増設雑固体廃棄物焼却設備の建屋配置見直しに伴う 実施計画の補正について

2020年9月3日

東京電力ホールディングス株式会社

添付資料3-2

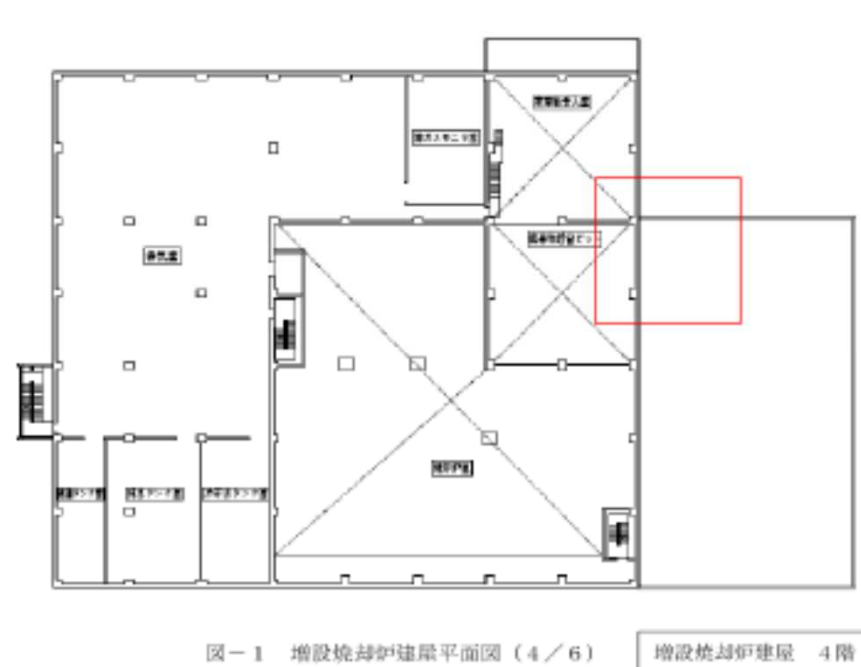
- ①焼却対象物の輸送方法変更によるベルトコンベアを取り止めに伴う、ベルトコンベアメンテナンススペースの削除。

添付資料7-2

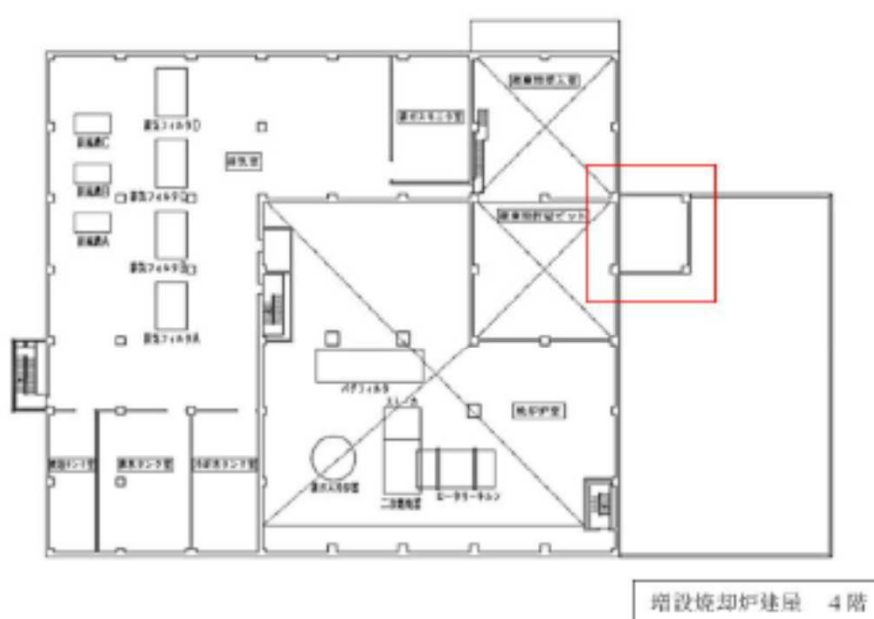
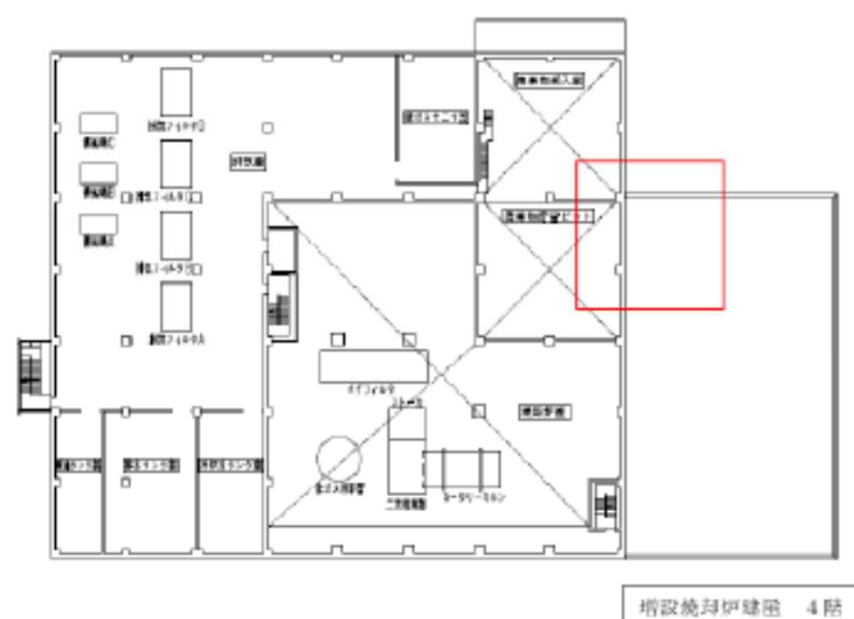
- ①焼却対象物の輸送方法変更によるベルトコンベアの取り止めに伴う、ベルトコンベアメンテナンススペースの削除。

図-1 廃棄設備に係る機器の配置を明示した図面（5／6）

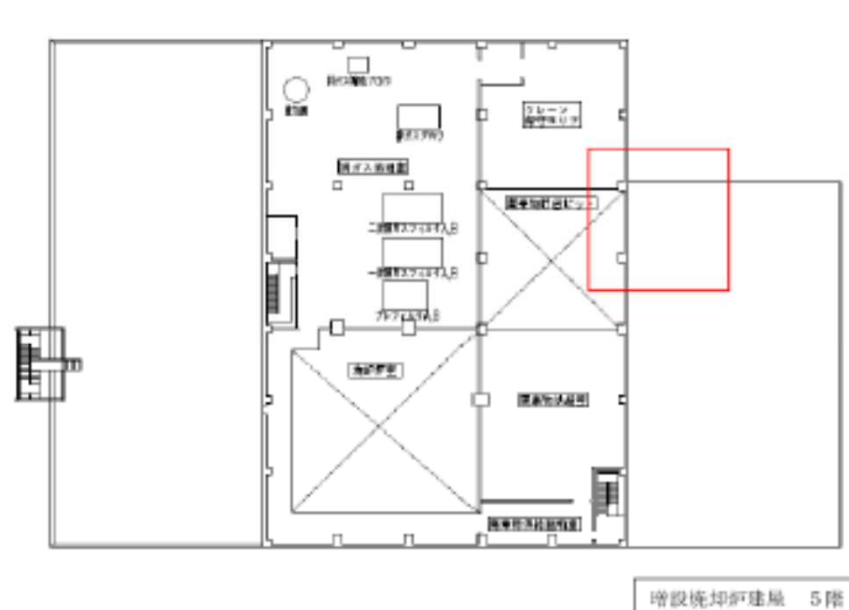
- ①焼却対象物の輸送方法変更によるベルトコンベアを取り止めに伴う、ベルトコンベアメンテナンススペースの削除。

図-5 5階平面図(G. L. +22.2) (単位:m)

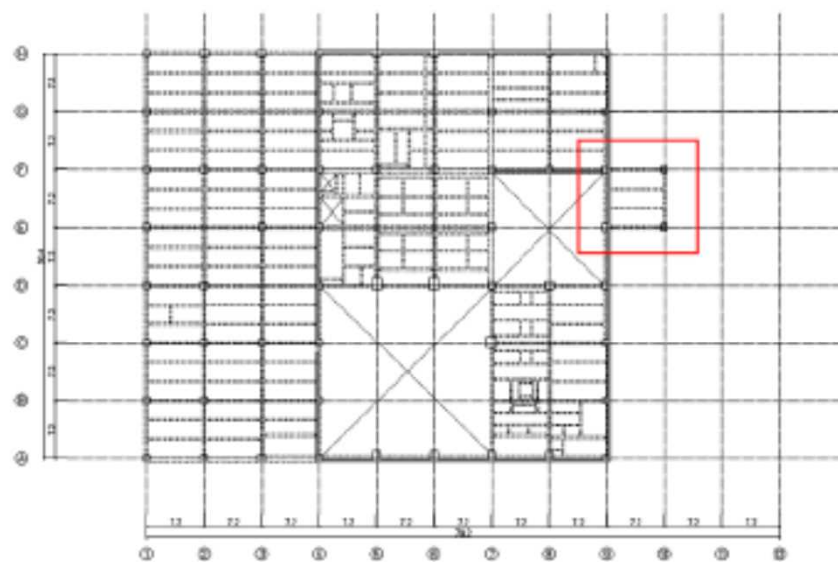
- ①焼却対象物の輸送方法変更によるベルトコンベアを取り止めに伴う、ベルトコンベアメンテナンススペースの削除。

添付資料9-3

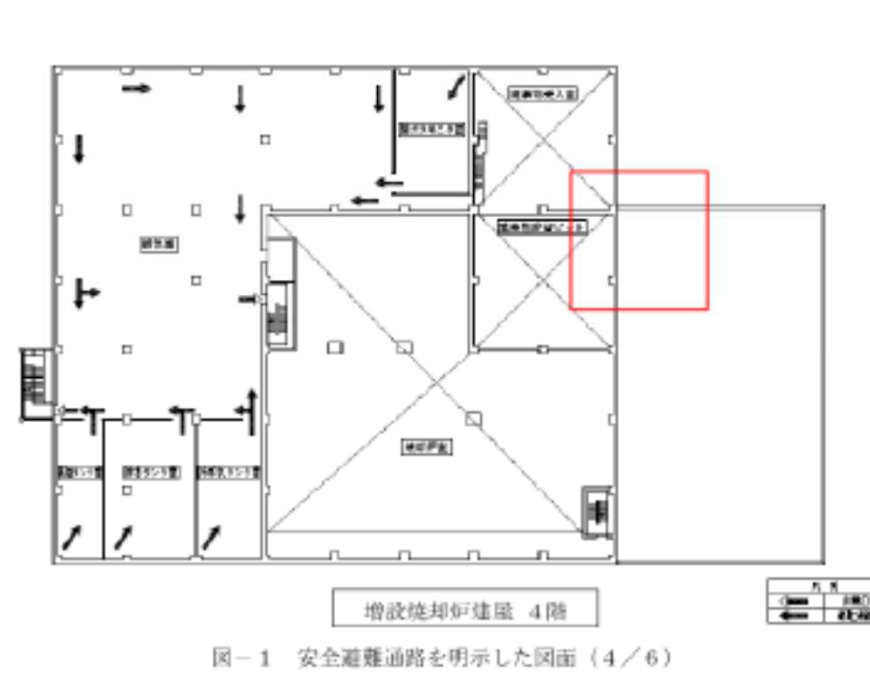
- ①焼却対象物の輸送方法変更によるベルトコンベアを取り止めに伴う、ベルトコンベアメンテナンススペースの削除。

図-1 非常用照明の取付箇所を明示した図面 (4/6)

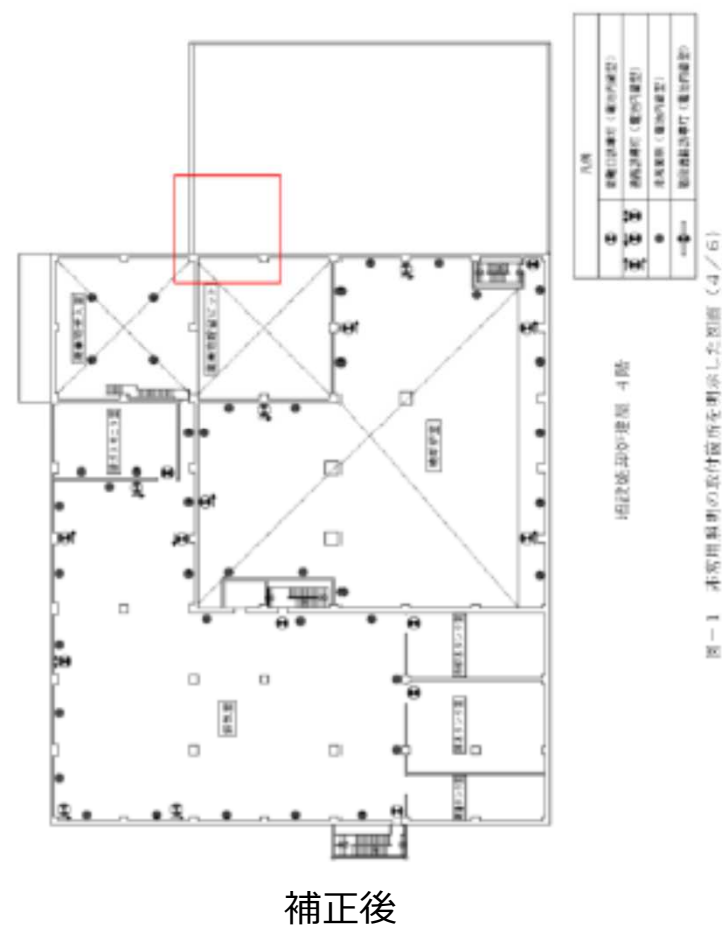
- ①焼却対象物の輸送方法変更によるベルトコンベアを取り止めに伴う、ベルトコンベアメンテナンススペースの削除。

図-1 非常用照明の取付箇所を示した図面 (5/6)

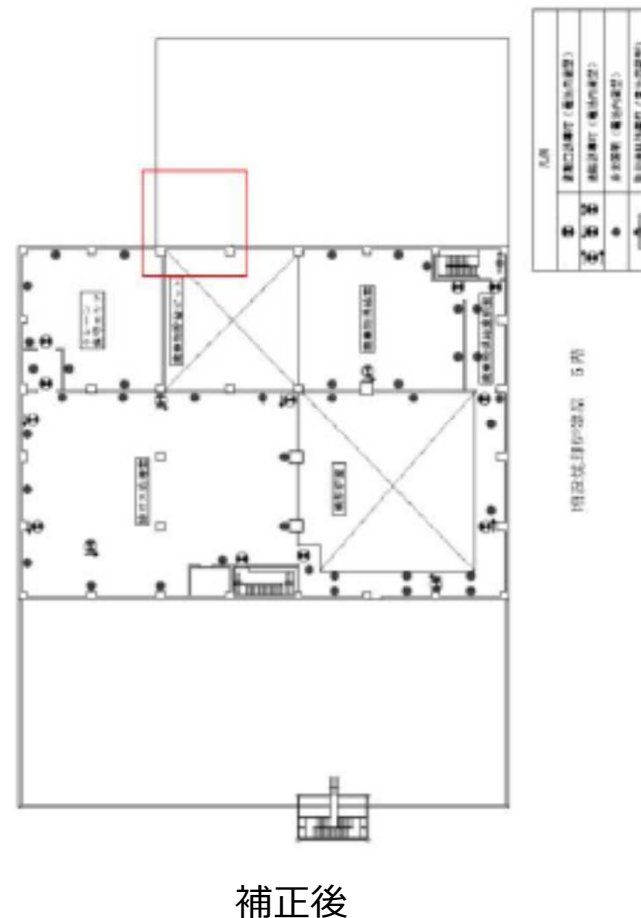
- ①焼却対象物の輸送方法変更によるベルトコンベアを取り止めに伴う、ベルトコンベアメンテナンススペースの削除。

図一1 消火設備の取付箇所を示した図面 (4/6)

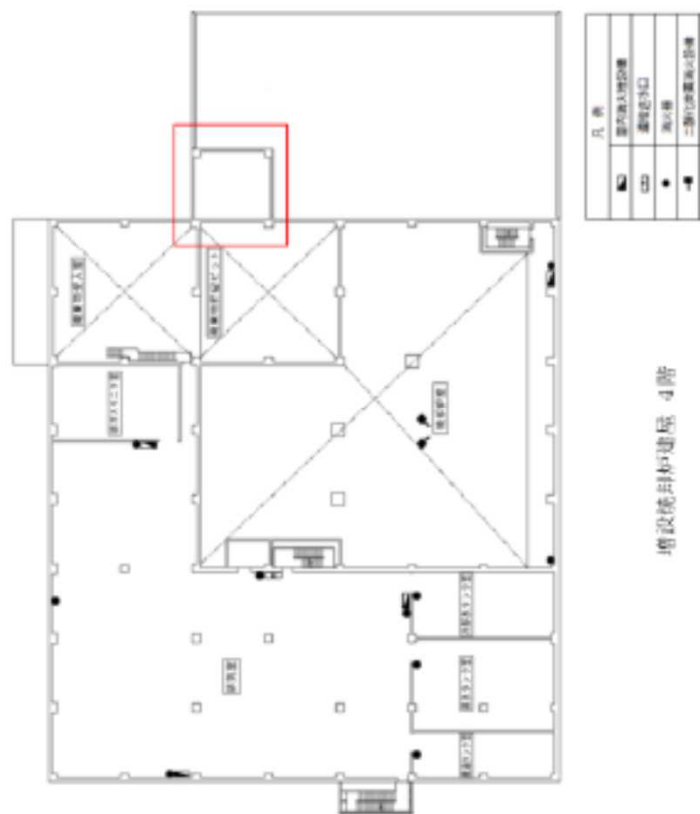
- ①焼却対象物の輸送方法変更によるベルトコンベアを取り止めに伴う、ベルトコンベアメンテナンススペースの削除。

図-4 増設焼却固体廃棄物処理設備の計算配置図（4層）

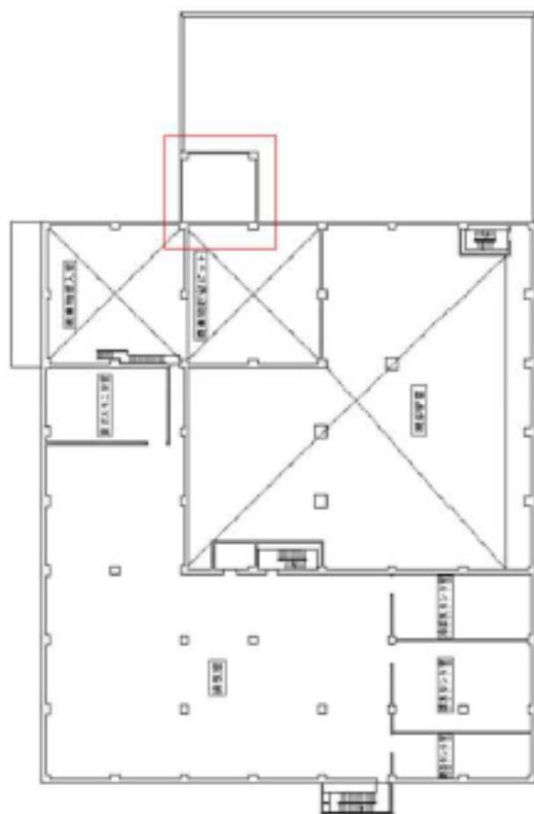
- ①焼却対象物の輸送方法変更によるベルトコンベアを取り止めに伴う、ベルトコンベアメンテナンススペースの削除。

図-5 昭和製鋼所廃棄物処理設備の計算配管図（5階）

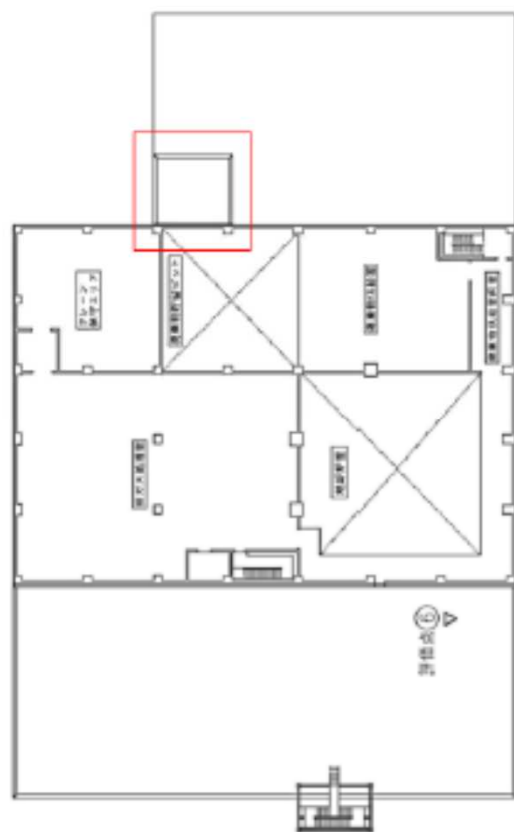
- ①焼却対象物の輸送方法変更によるベルトコンベアを取り止めに伴う、ベルトコンベアメンテナンススペースの削除。

添付資料12-24

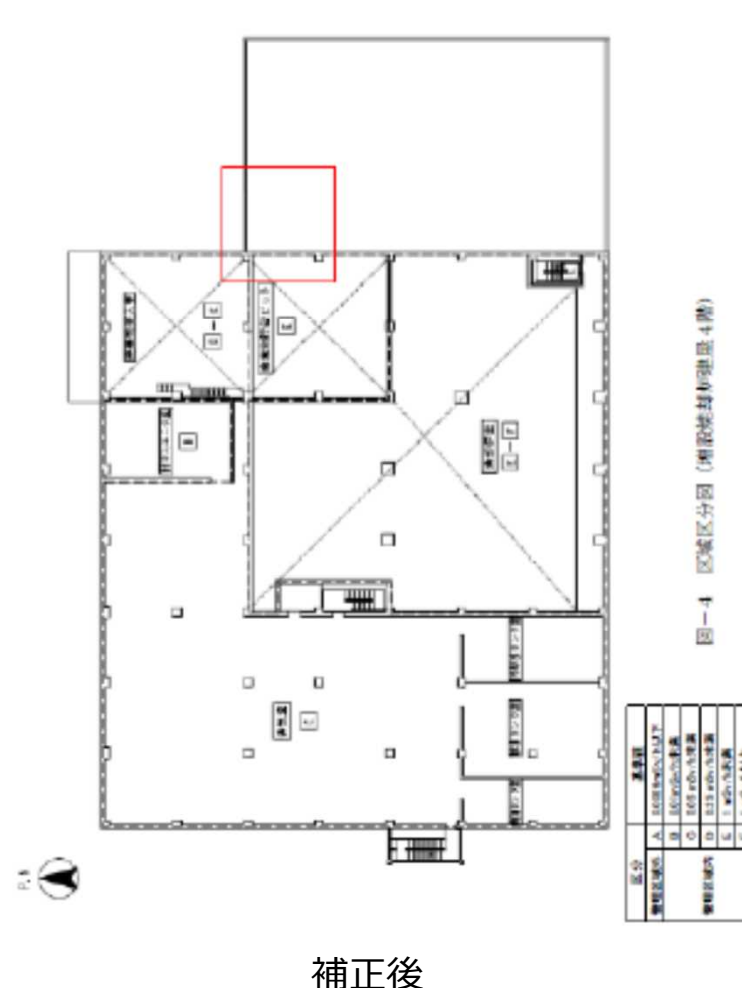
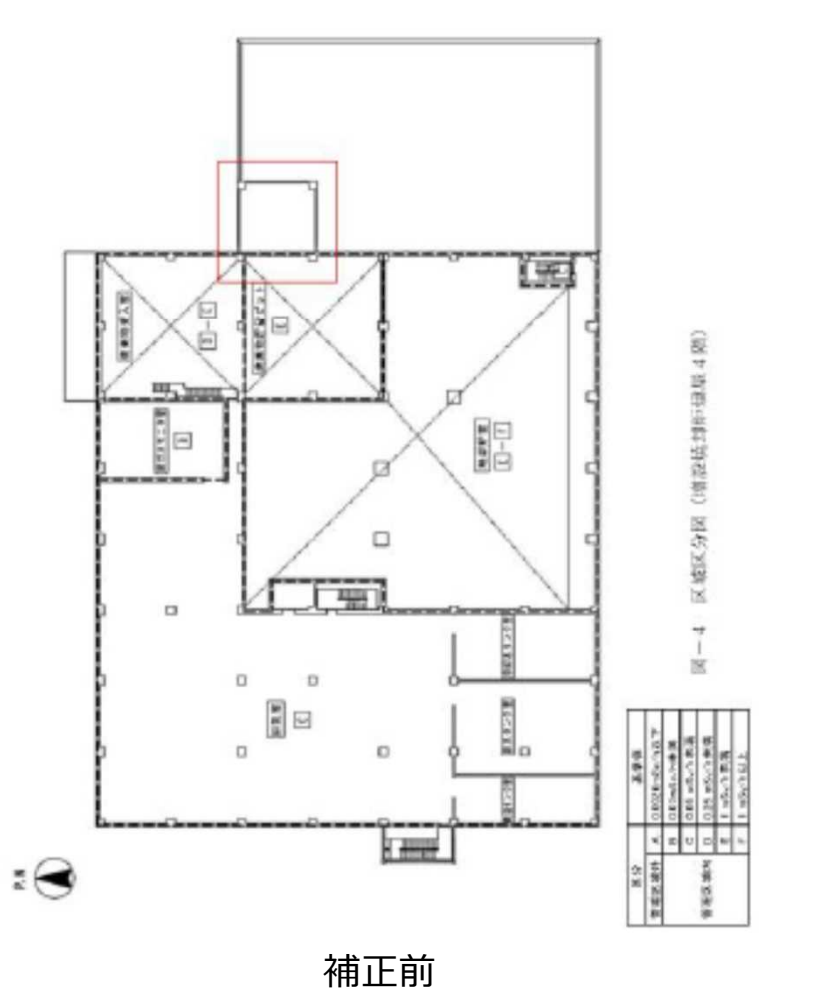
- ①焼却対象物の輸送方法変更によるベルトコンベアを取り止めに伴う、ベルトコンベアメンテナンススペースの削除。

添付資料12-25

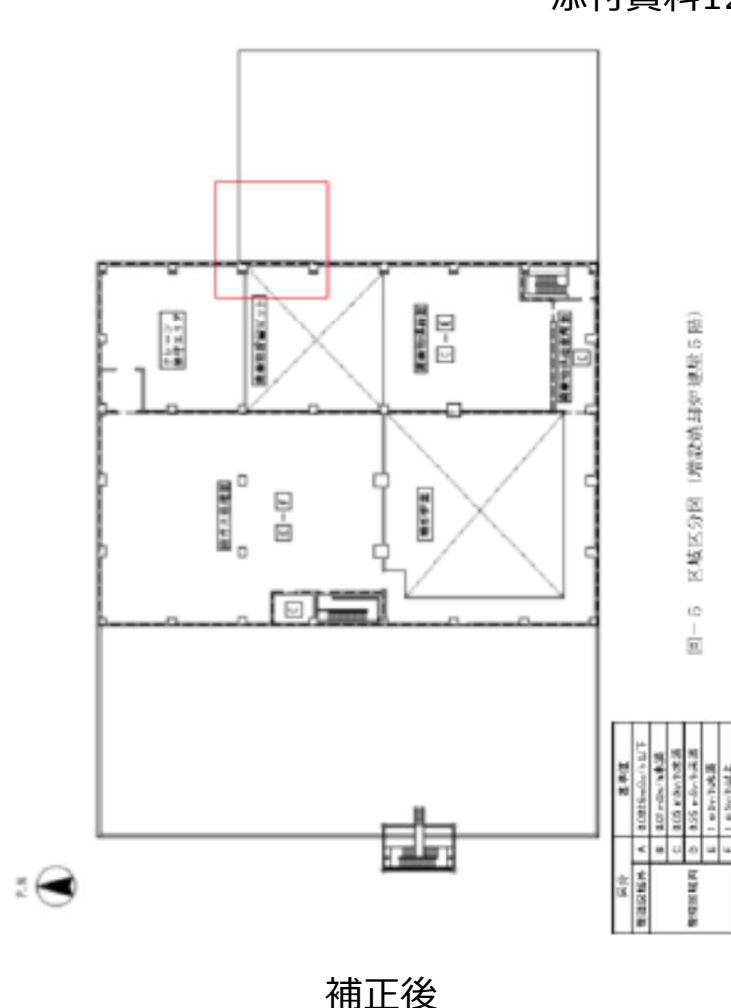
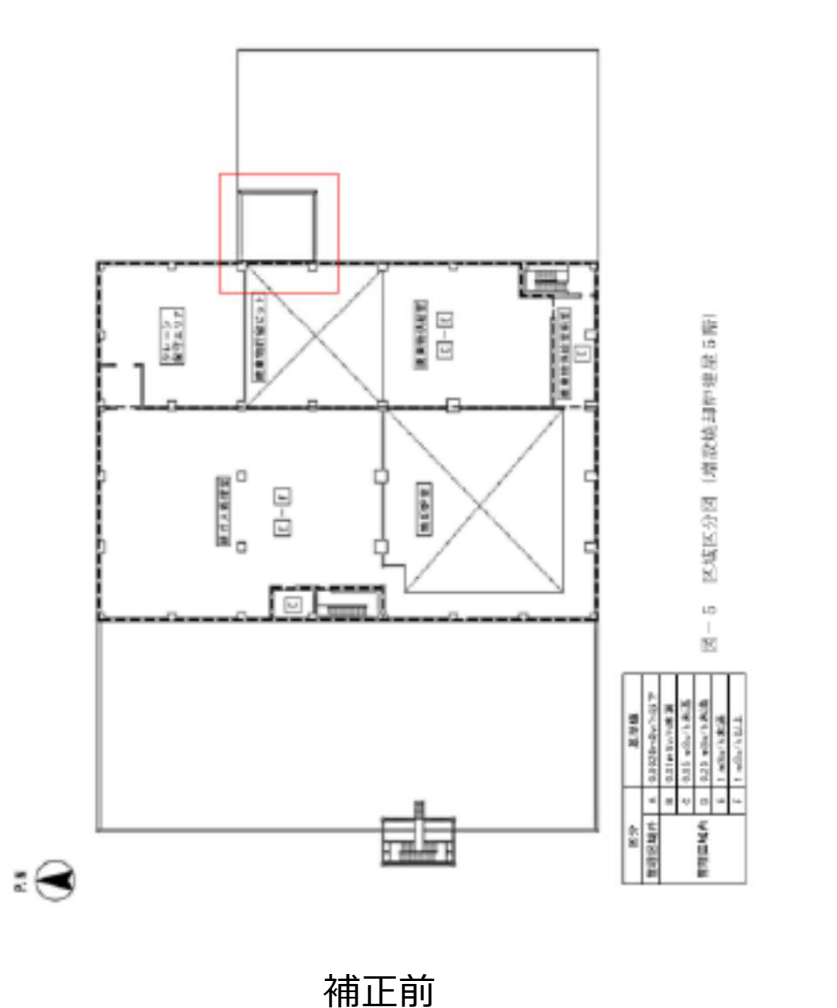
- ①焼却対象物の輸送方法変更によるベルトコンベアを取り止めに伴う、ベルトコンベアメンテナンススペースの削除。

添付資料13-4

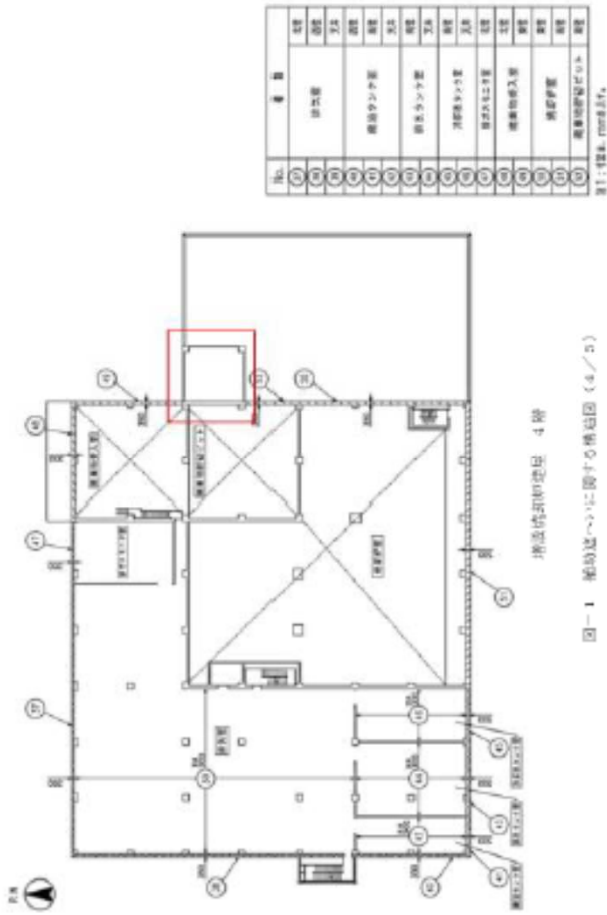
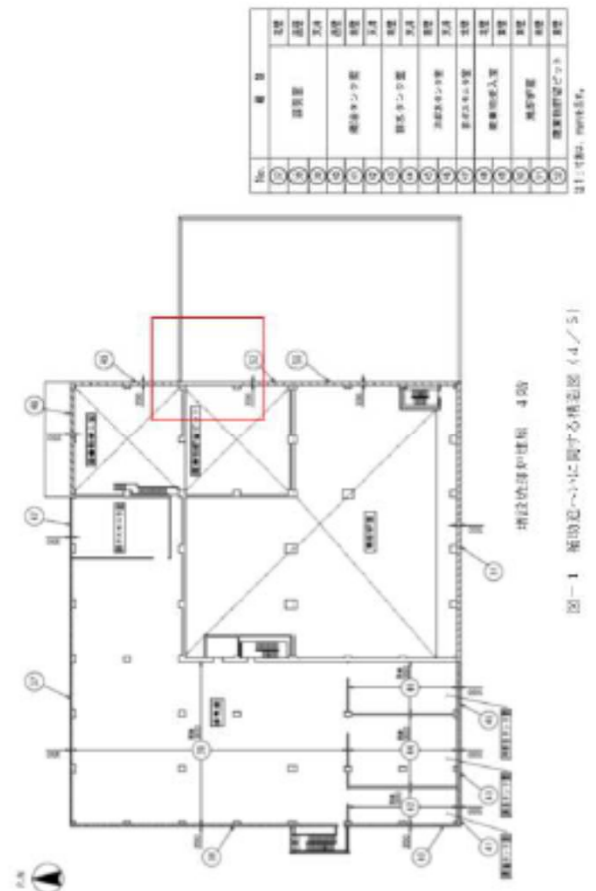
- ①焼却対象物の輸送方法変更によるベルトコンベアを取り止めに伴う、ベルトコンベアメンテナンススペースの削除。

添付資料13-5

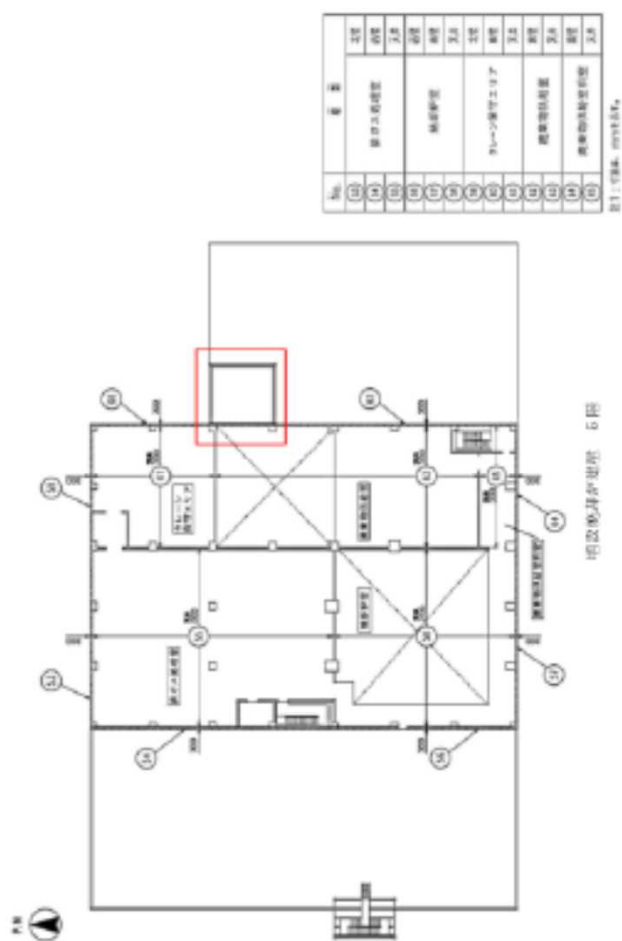
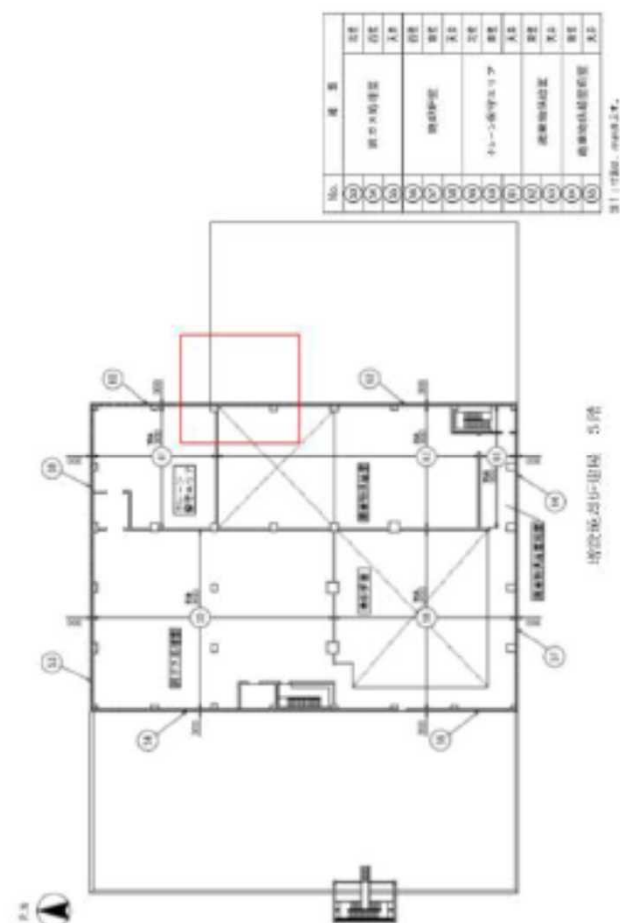
- ① 焼却対象物の輸送方法変更によるベルトコンベアを取り止めに伴う、ベルトコンベアメンテナンススペースの削除。
